前回部会（平成 25 年 12 月 13 日）等における指摘事項

都市トンネル区間縦断図（春日井市）

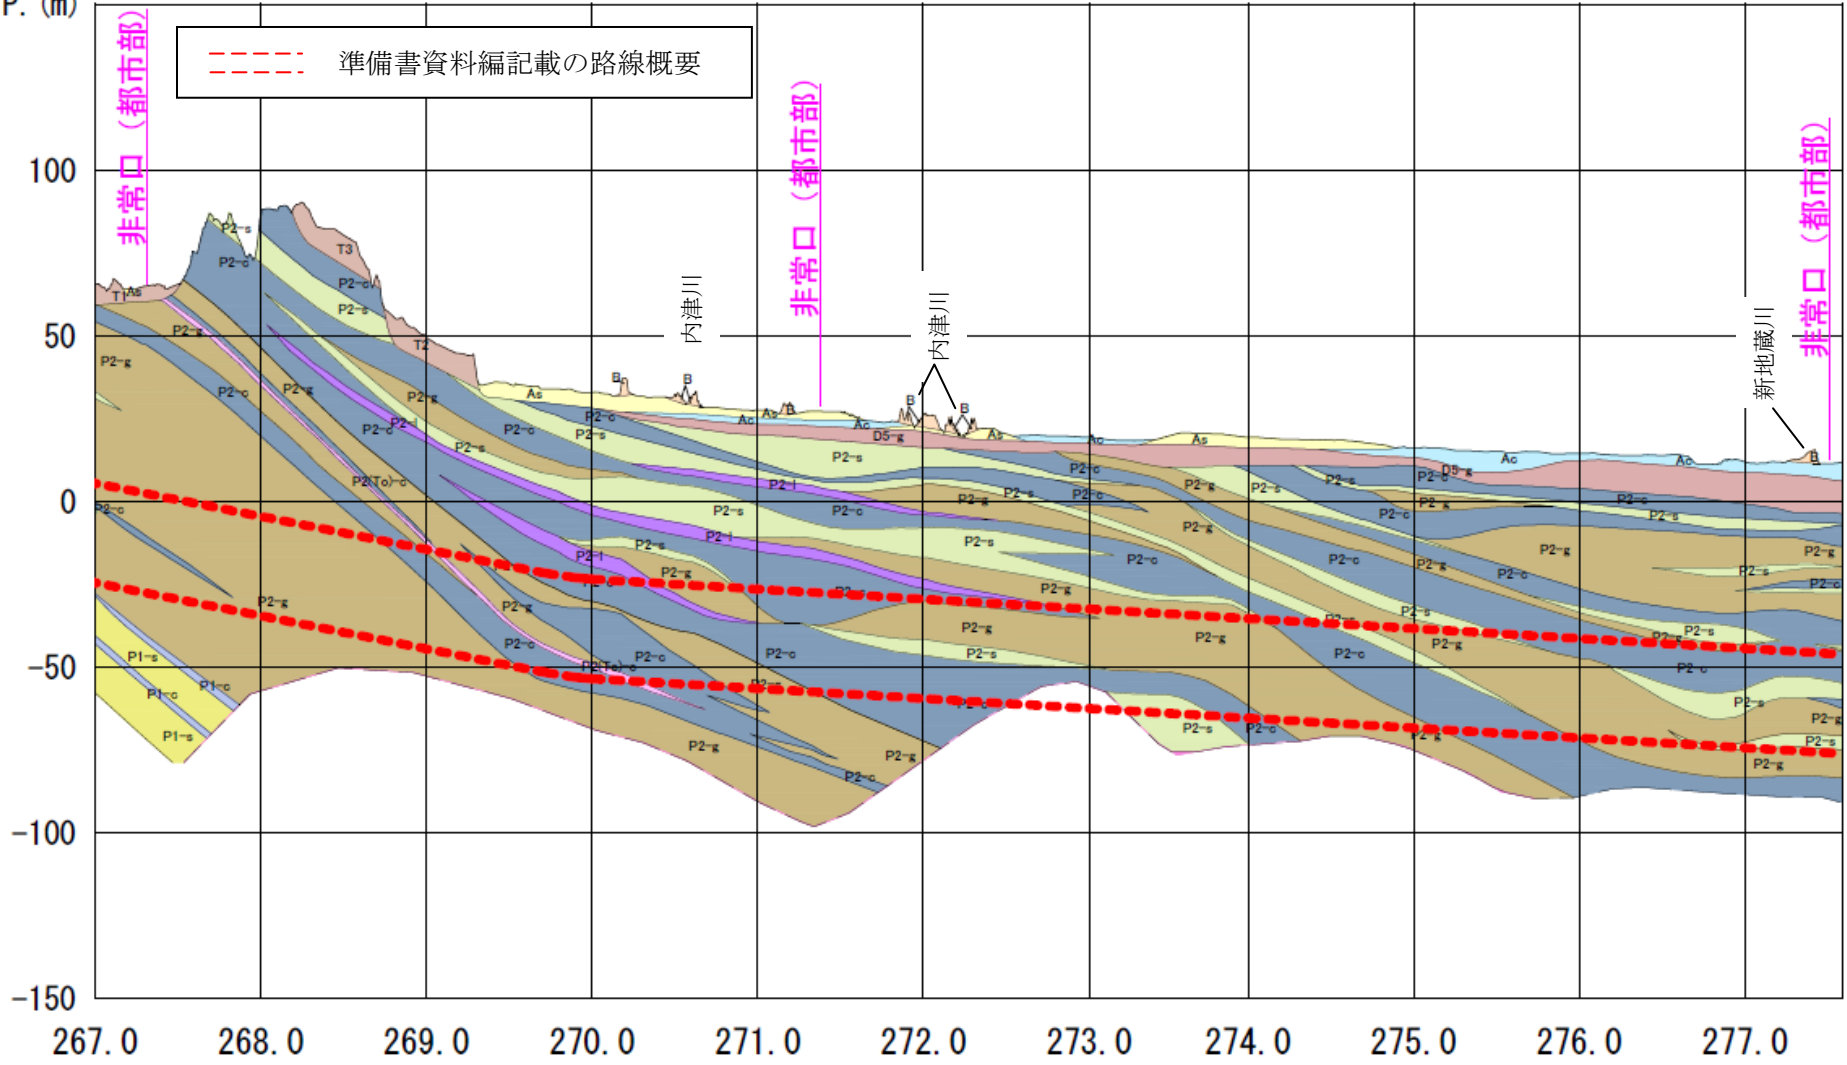
番号	指 摘 事 項	事 業 者 の 考 え 方																						
1	<p>準備書資料編 253 ページのモデル縦断図において、ターミナル駅の工事の地中連続壁及びトンネルの位置と深さを示してほしい。</p> <p><u>また、春日井市内のトンネルについても位置と深さを示してほしい。</u></p>	<p>別紙 1 の地質縦断図に、構造物の位置などを示しました。準備書 P833 に示す地下水の浸透流解析の解析範囲をあわせて示しています。地下水の浸透流解析のモデル化は、この地質縦断図及び構造物の位置から、資料編 P252～253 に記載したように要素区分、地質のモデル化を行いました。</p>																						
2	<p>準備書資料編 253 ページのモデル縦断図で示される地質区分と 254 ページの透水係数モデル入力値がどのように対応するか示してほしい。</p> <p>また、浅層の南陽層は粘性土及び砂質土としているが、パラメータとして一つのみを入力したのか確認したい。</p>	<p>地質区分に対応した透水係数は、現場透水試験結果及び粒度試験からの推定値を基に、次のようにしています。</p> <p>準備書資料編の P254 の表 5-3-2-2 は誤りであるため、評価書では以下の値に修正します。なお、表記上の誤りであり、予測は下記の値で行っています。</p>

※H25.9 中央新幹線（東京都・名古屋市間）環境影響評価準備書において基礎としたもの
山岳トンネル区間縦断図

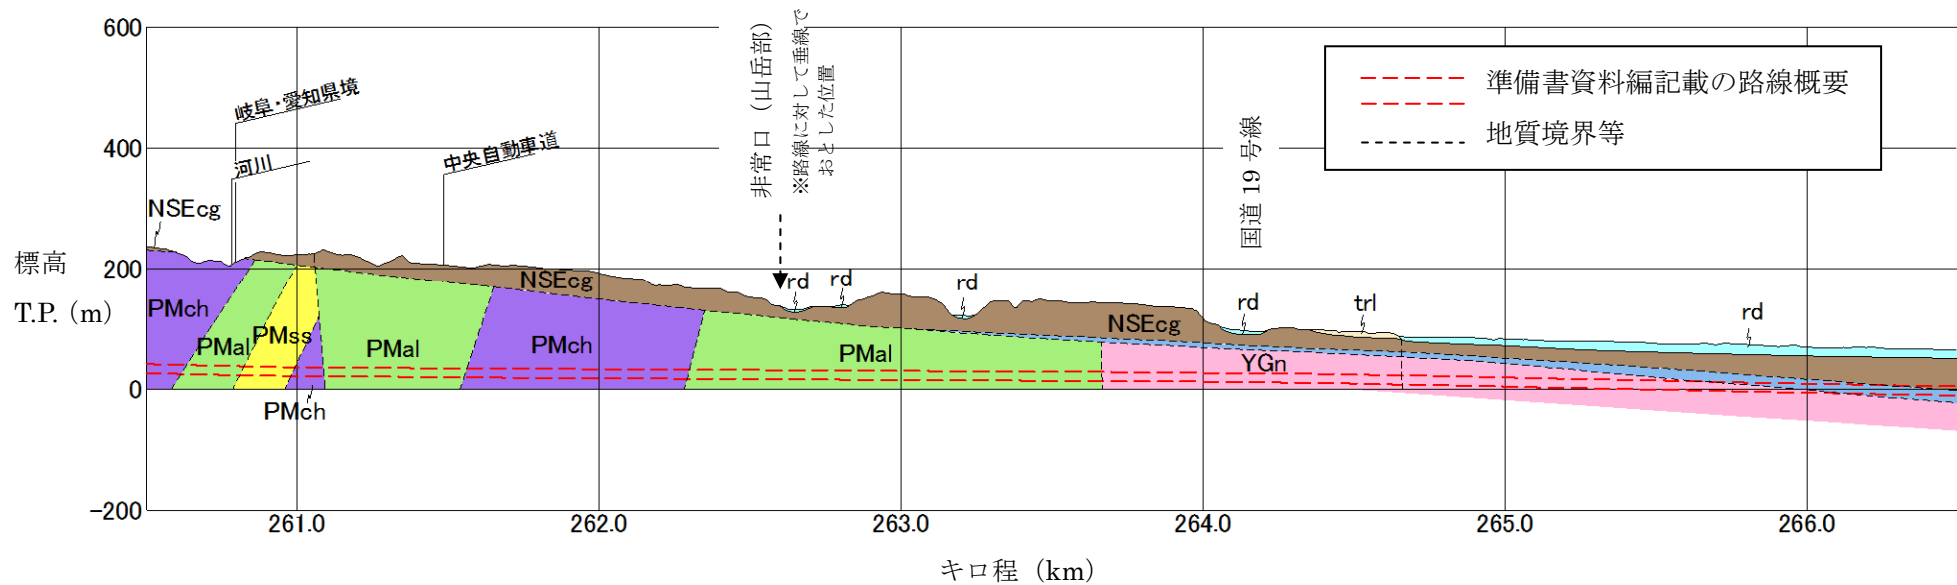
番号	指 摘 事 項	事 業 者 の 考 え 方
4	<p>山岳部の地下水について、準備書の847ページの地質縦断面図で、「中・古生層」に地質境界が示されており、これが断層由来のものであれば、NATM工法でトンネルを掘った場合に、断層に沿って水が引っ張られ、予想外のところで沢が枯れることがある。</p>	<p>地質断面図は、地質踏査、ボーリング調査、物理探査等の現地調査と文献調査により当社で作成したものです。準備書P847の図8-2-2-9では、地質年代毎にまとめて同色で表現しており、それより細かな地質境界について点線で表現しています。例えば美濃帯では、中・古生層で同色としていますが、その中にはチャート層や砂岩層を区別しており、その地質境界を記載しています。それらを区別した図を別紙2に示します。</p> <p>地山からの湧水が多い区間については、シート防水工など止水対策を行う等、従来のNATM工法と同様に、適切に対応をしていきます。周辺水環境への影響については、必要に応じて地下水の状況をモニタリングして適切に対応することで、影響を回避・低減していきます。</p>
5	<p>列車の走行については騒音の影響はないとしているが、列車通過時における非常口の外における騒音のデータを示してほしい。</p>	<p>山梨リニア実験線での試験結果から開閉設備透過後のパワーレベルを設定（約120dB）し、消音設備、多孔板の減衰効果（準備書P698～699 表8-1-2-29～30）を考慮した上で、準備書（P691）「3）鉄道施設（換気施設）の供用、b）予測式」と同様の予測式を用いて、計算を行いました。その結果、地下の走行に伴い非常口から発生する列車走行騒音は、開閉設備、消音設備、多孔板を設置することにより、約23dB（換気口中心から20m離れ、1.2m高さ）であり、列車走行に伴う騒音の影響はないと考えます。</p>
